指摘事項No.12及びNo.13に関する回答方針

【R2.4.16審査会合における指摘事項No.12】

【R2.4.16審査会合における指摘事項No.13】

7. その他の指摘事項に関するコメント回答

F-4断層
開削調査箇所壁面写真 (北側) (解釈線あり)

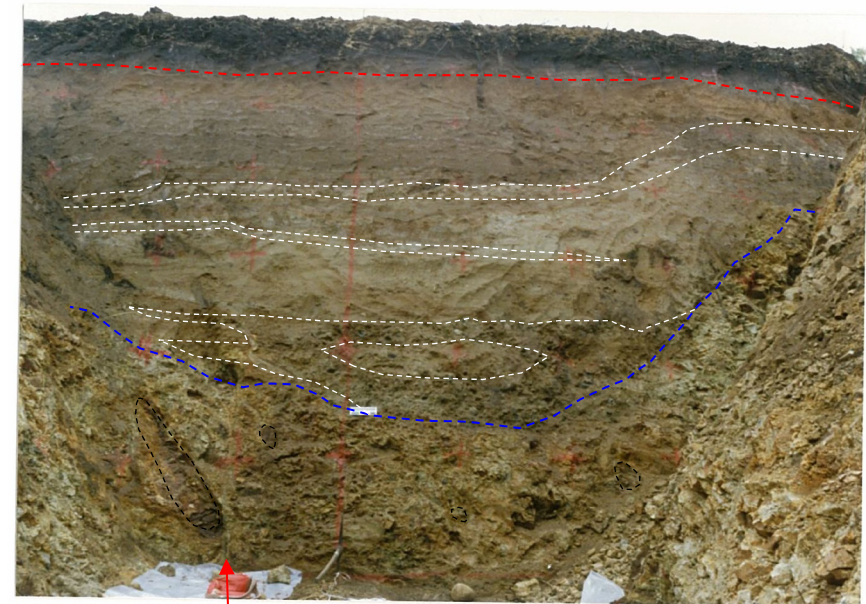
○F-4断層開削調査箇所については、スケッチと写真との対比を行い、写真に層相境界等の解釈線を示すこと。

- F-4断層開削調査箇所については、これまで、開削調査箇所壁面写真に基盤岩上面及び段丘堆積物上面の解釈線をトレースしたものを示していた。
- 今回、上記指摘事項を踏まえ、改めて基盤岩上面及び段丘堆積物上面の解釈線をトレースするとともに、第四紀層中の主な層相境界等もトレースする(P389参照)。
- トレースに当たっては、現有の壁面写真では層相が不明瞭な部分もあることから、スケッチに示された層相の分布標高を考慮する。

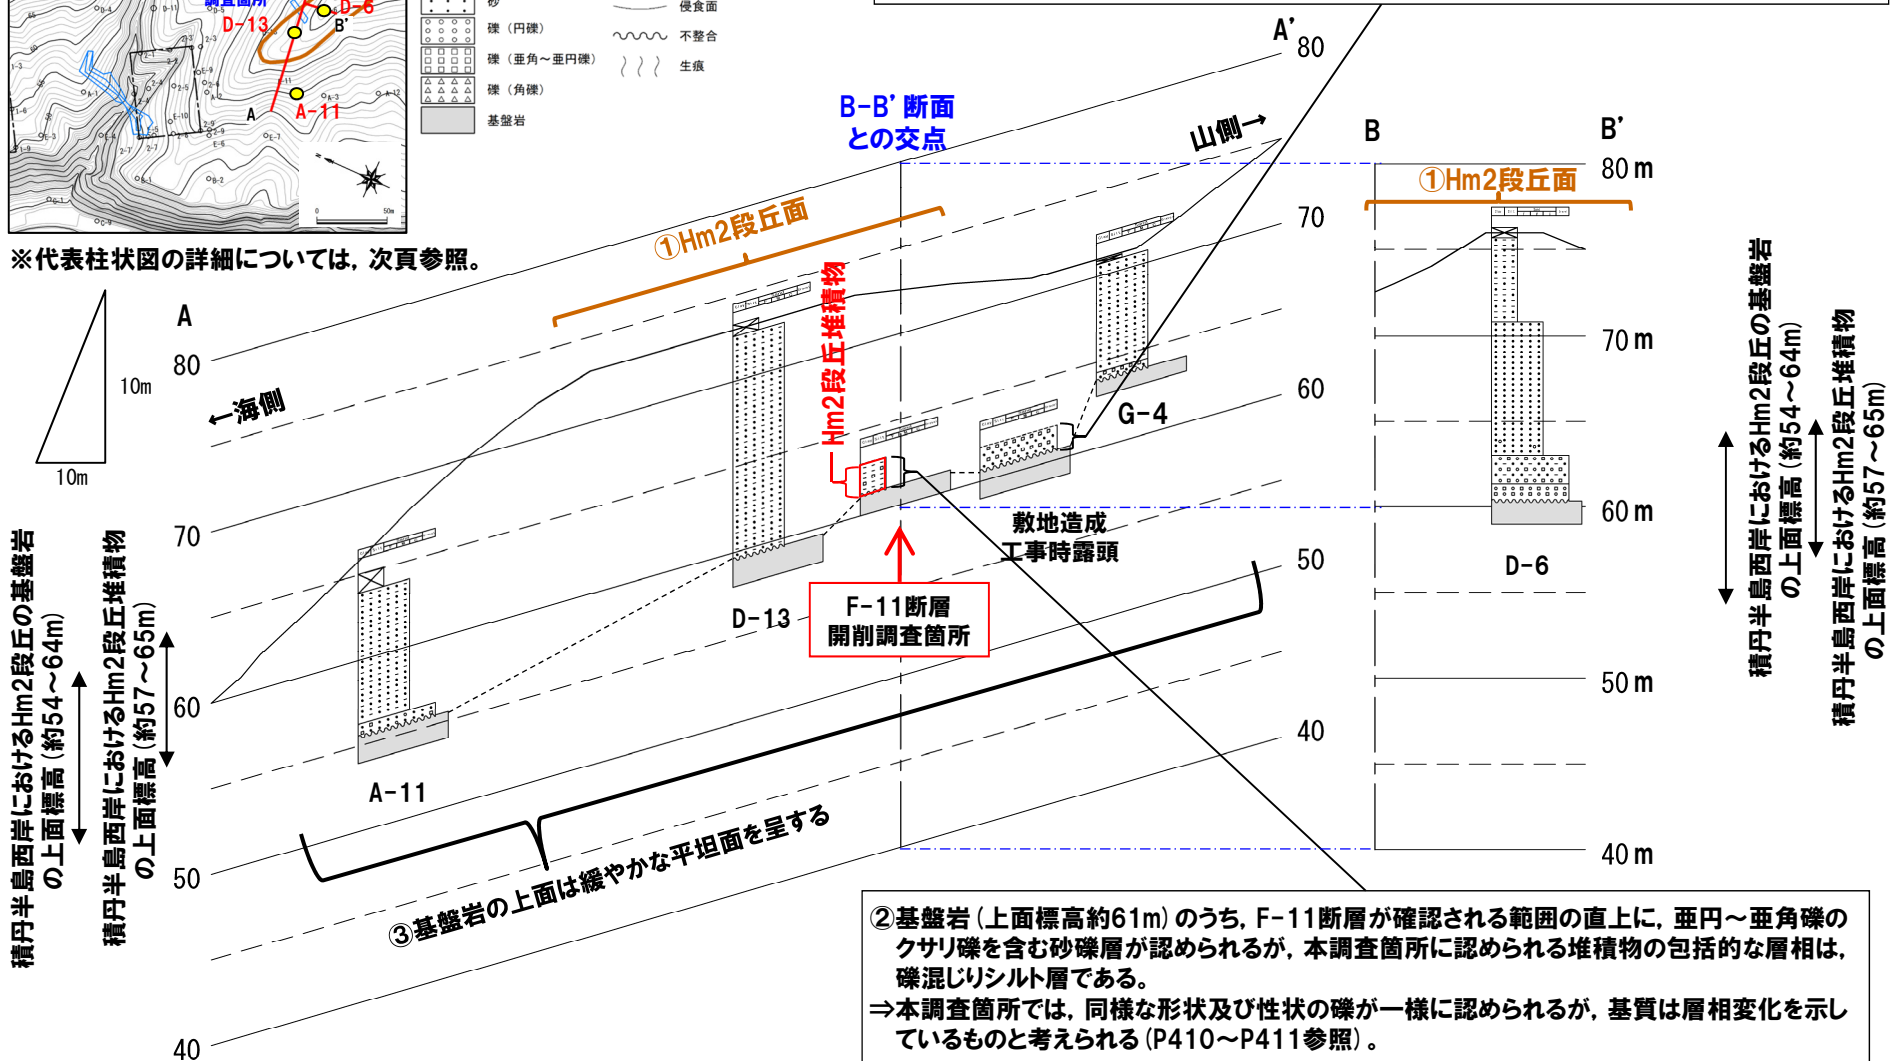
○F-11断層開削調査箇所に分布するHm2段丘堆積物については、周辺の調査結果に基づき基質が層相変化しているとのことだが、各地点の調査結果を断面図上で対比する等、調査位置及び調査結果の関係を分かりやすく整理すること。

- F-11断層開削調査箇所付近に位置する各調査箇所について、それぞれのスケッチ及び柱状図から代表柱状図を作成し、これらを断面図(汀線直交方向及び汀線方向)上に整理する(P408～P409及びP417参照)。
- なお、本章の構成は以下とし、R2.4.16審査会合資料に基づくものであるが、上記指摘事項は地層区分に関するものであることから、回答内容については、6.1章に記載している。
 - ・6.1章 F-4断層及びF-11断層開削調査箇所に分布する堆積物の地層区分
 - ・6.2章 上載地層によるF-4断層及びF-11断層の活動性評価

④基盤岩(上面標高約61m)の上位に、亜円~垂角礫のクサリ礫を含む砂礫層が認められるが、F-11断層が確認される範囲の直上では、基質が赤褐色シルトである。
 ⇒本露頭では、同様な形状及び性状の礫が一様に認められるが、基質は層相変化を示しているものと考えられる(P412~P414参照)。

開削調査箇所(南側)平面模式図

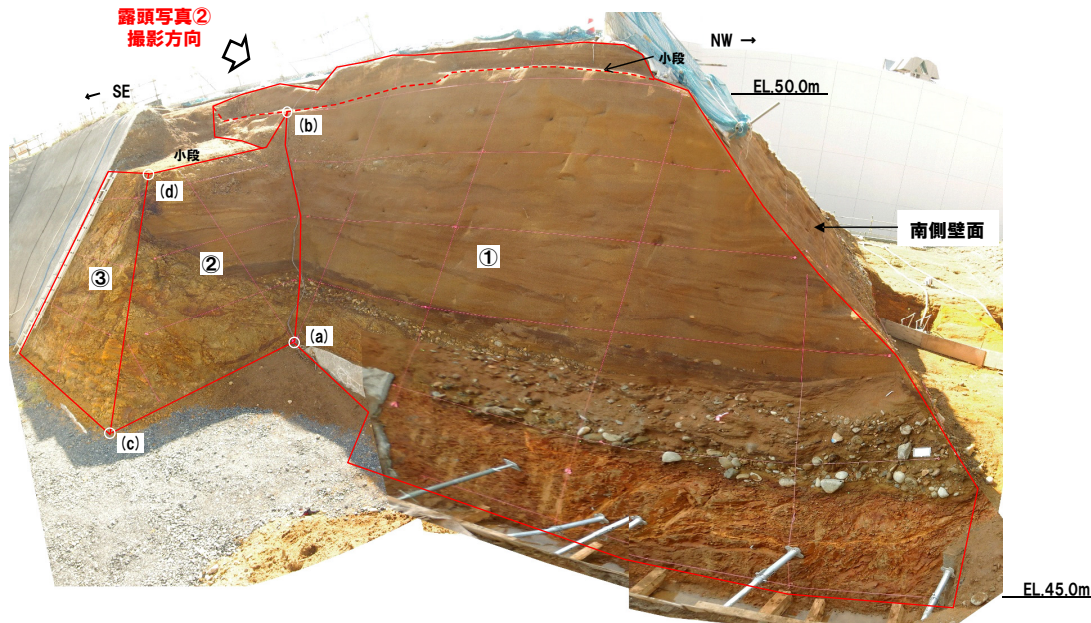
○開削調査箇所(南側)に認められる斜面堆積物(Ts3ユニット)については、当初、陸上堆積物と呼称し、最終的に斜面堆積物に区分していることについて、その変遷を整理すること。

- Ts1ユニット及びTs2ユニットは、南側壁面の背後法面において認められ、層相確認の結果、旧海食崖にコンタクトして分布すること及び各ユニットに含まれる礫種は、旧海食崖を形成する基盤岩の岩種と同じものが多く認められることから、斜面堆積物に区分している。
- 一方、Ts3ユニットについては、当初、南側壁面において認められたものであるが、当該壁面は改変に伴い、標高約51m以上の地層が消失していることから、その形成要因に関する評価が難しい状況であった。
- このため、各種観察(層相確認、X線CT画像観察及び薄片観察)の結果を踏まえ、まずは陸上堆積物(非海成堆積物)に区分したものである。
- その後、Ts3ユニットの分布状況を連続的に確認するため、南側壁面の背後法面において追加の人力掘削調査及びはぎとり調査を実施した。
- 追加の人力掘削調査の結果、陸上堆積物は、南側壁面の背後法面においても下位の海成堆積物を侵食して堆積する状況を確認した。
- 南側壁面の背後法面における各種観察及び分析(層相確認、礫種・礫の形状調査、薄片観察及び火山灰分析)の結果、Ts1ユニット及びTs2ユニットと共通する特徴が認められることから、Ts3ユニットは、Ts1ユニット及びTs2ユニットと同様、斜面堆積物に区分した。
- Ts3ユニットの地層区分の詳細をP439に示す。

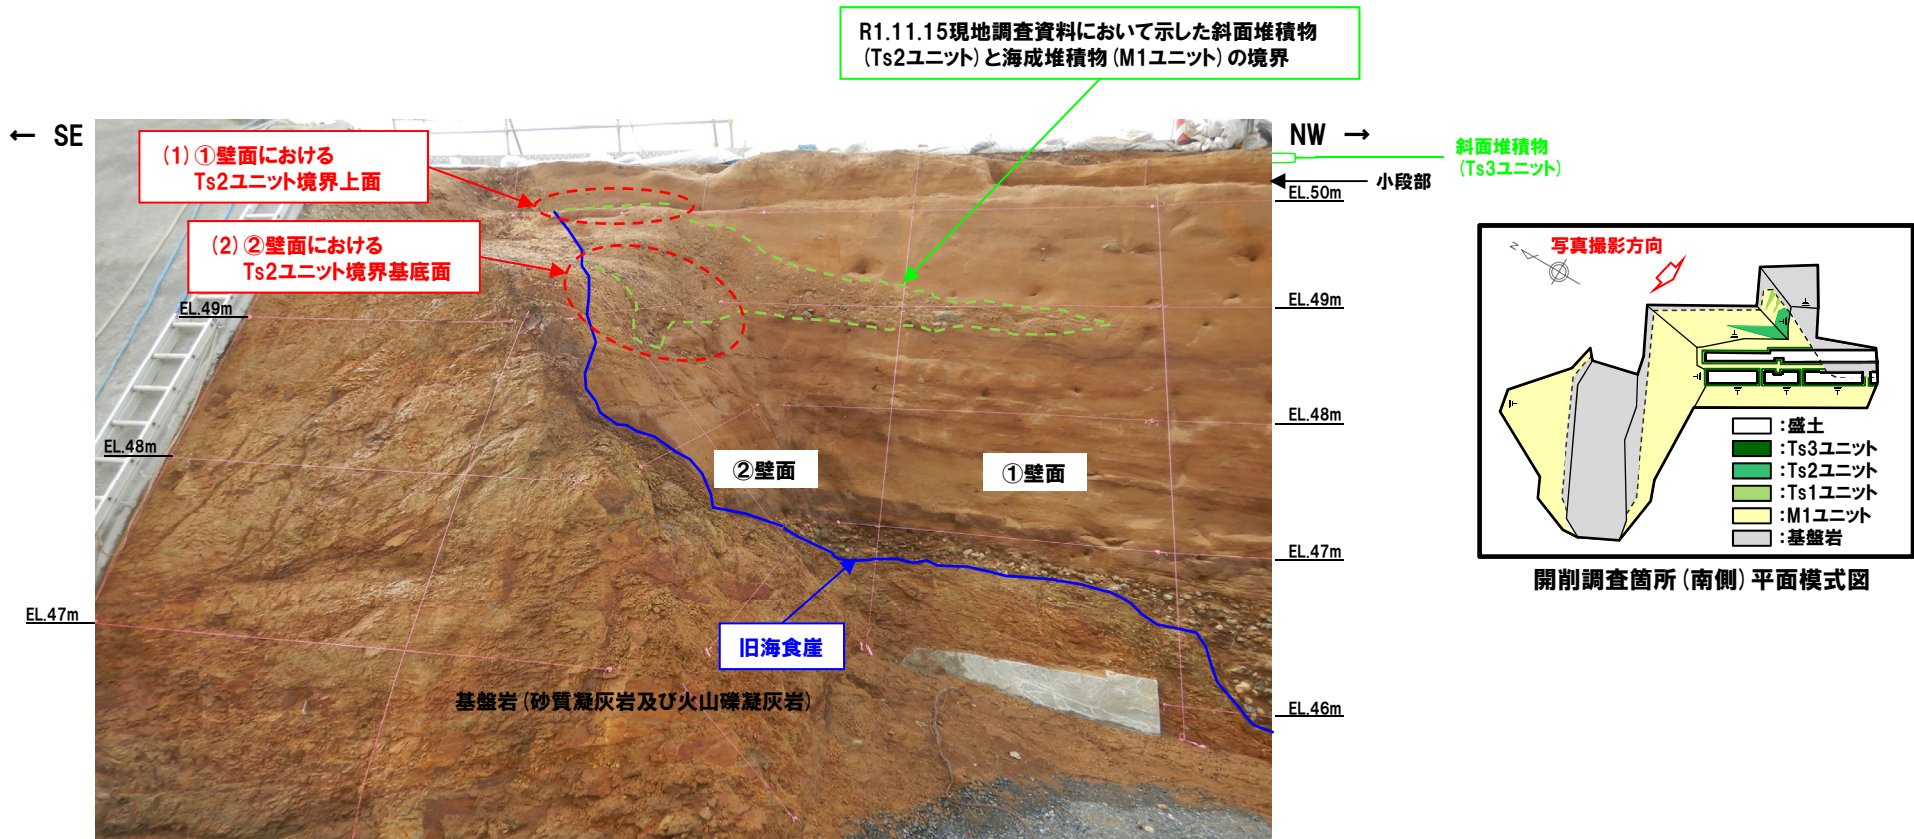
○斜面堆積物(Ts2ユニット及びTs1ユニット)の分布範囲について、R1.11.15現地調査後の詳細観察等に伴い、現地調査時の説明内容を変更していることから、その変更理由を資料に記載すること。

○開削調査箇所(南側)南側壁面の背後法面に認められるTs2ユニット及びTs1ユニットの分布範囲については、R1.11.15現地調査資料において示したのから、R2.4.16審査会合資料では、一部分布範囲を変更及び追加して示している。

⇒R1.11.15現地調査資料においては、境界上面を標高約50mに位置する小段部付近までと示していた(P442参照)が、誤記であったことから、その旨を記載の上、分布範囲を適正化した(P443参照)。

⇒R1.11.15現地調査時点では、南側壁面の背後法面のスケッチを作成していない状況であったことから、状況写真において、層相の差異が明瞭な箇所を境界部として描画していた(P442参照)が、R1.11.15現地調査以降に実施した詳細観察結果を踏まえ、Ts2ユニット境界の基底面を適正化した(P443参照)。

⇒R1.11.15現地調査時点では、南側壁面の背後法面のスケッチを作成していない状況であったことから、状況写真において、比較的規模の大きいTs2ユニットを示すのみとし、Ts1ユニットについては示していなかった(P442参照)が、R1.11.15現地調査以降に実施した詳細観察結果を踏まえ、Ts1ユニットを追加した(P443参照)。
